Oggetto: PIAL 1455 – Istanza di provvedimento autorizzativo unico ex art. 27bis D.lgs. 152/06 s.m.i. ed art. 12 D.lgs. 387/03 per la costruzione e l'esercizio di un impianto per la produzione di energia elettrica da fonte idraulica tramite couso di traversa esistente sul fiume Tanaro nel comune di Castello di Annone (AT). ISTANZA827/21.

Proponente: B. Energie S.r.l. (C.F / P.IVA 03739130049)

Avviso pubblico e convocazione Conferenza dei Servizi ex. Art. 14 ter l.241/90 s.m.i. prevista per il 17/01/2023 ore 10,00

**SI ESPRIME PARERE FAVOREVOLE, PER QUANTO DI COMPETENZA AI SOLI FINI IDRAULICI,
AI SENSI del T.U. n. 523/1904 e del PAI**

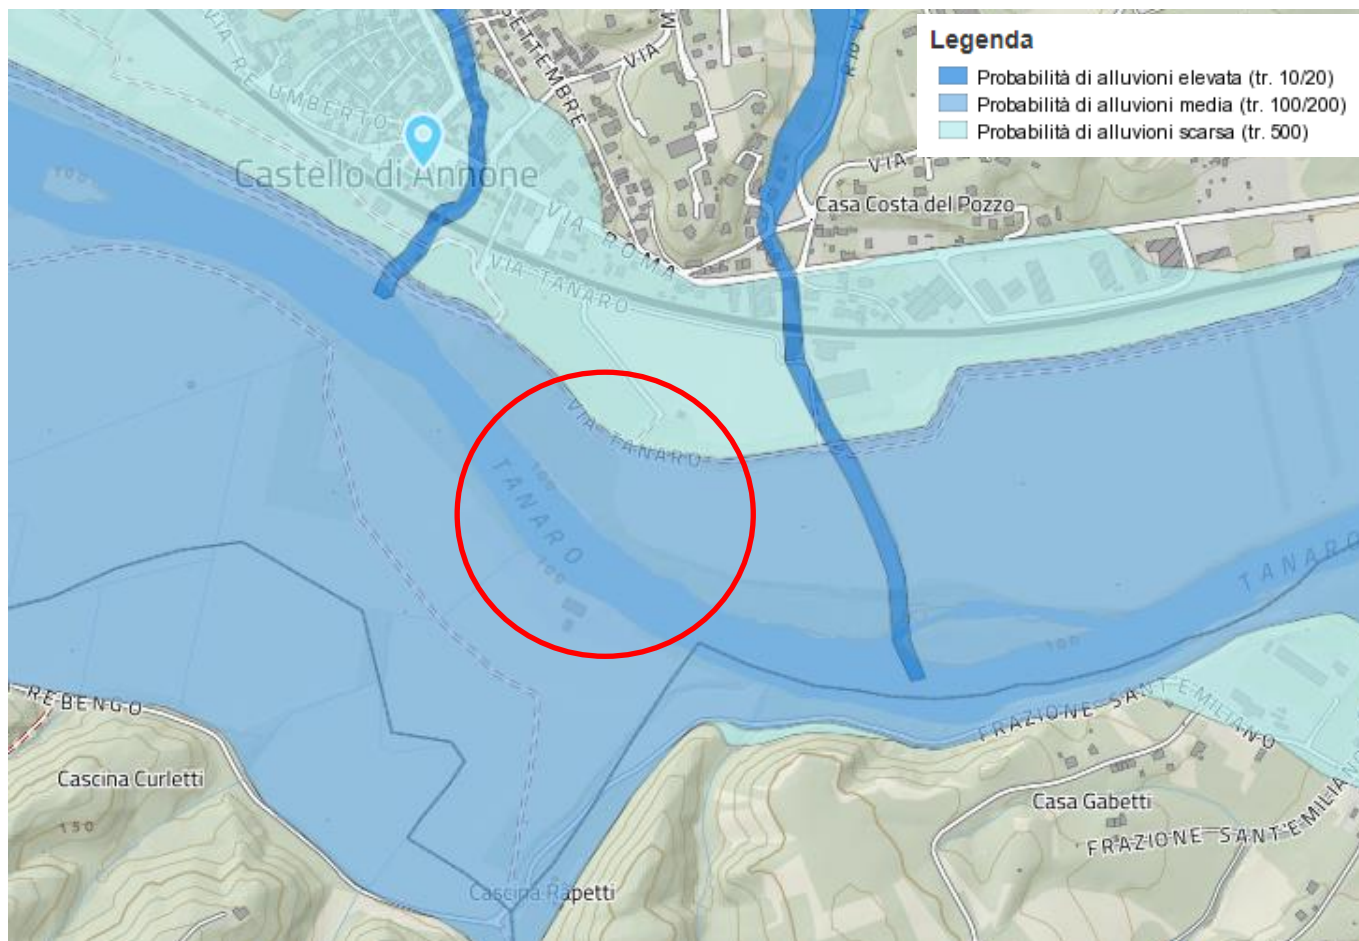
Infine, si ricorda che l'area di intervento è posta in area allagabile per come rappresentato nello stralcio del PGRA della Regione Piemonte vigente e di seguito riportato (*in rosso schematizzazione area di collocazione impianto idroelettrico*):

Di tale condizione occorrerà tenerne debitamente conto in occasione dei possibili eventi di morbida e/o piena del corso d'acqua, sia durante la fase realizzativa dell'impianto che nella sua successiva fase di gestione, ai fini della salvaguardia della pubblica e privata incolumità, adottando per tempo tutte le necessarie azioni di prevenzione e salvaguardia in accordo col sistema di Protezione Civile del Comune di Castello di Annone.
